(誤) 施仕第 24221-2(2G)号 ETC 車線表示板(2G)仕様書(令和 6 年 7 月)

(正) 施仕第 24221-2(2G)号 ETC 車線表示板(2G)仕様書(令和 6 年 7 月)

図 2-1.1 管理銘板 (参考図)

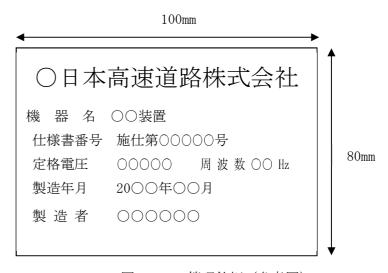
□ 日本高速道路株式会社
機器名○○装置
仕様書番号 施仕第○○○○号
定格電圧 ○○○○○ 周波数○○ Hz
製造年月 20○○年○○月
製造者 ○○○○○○
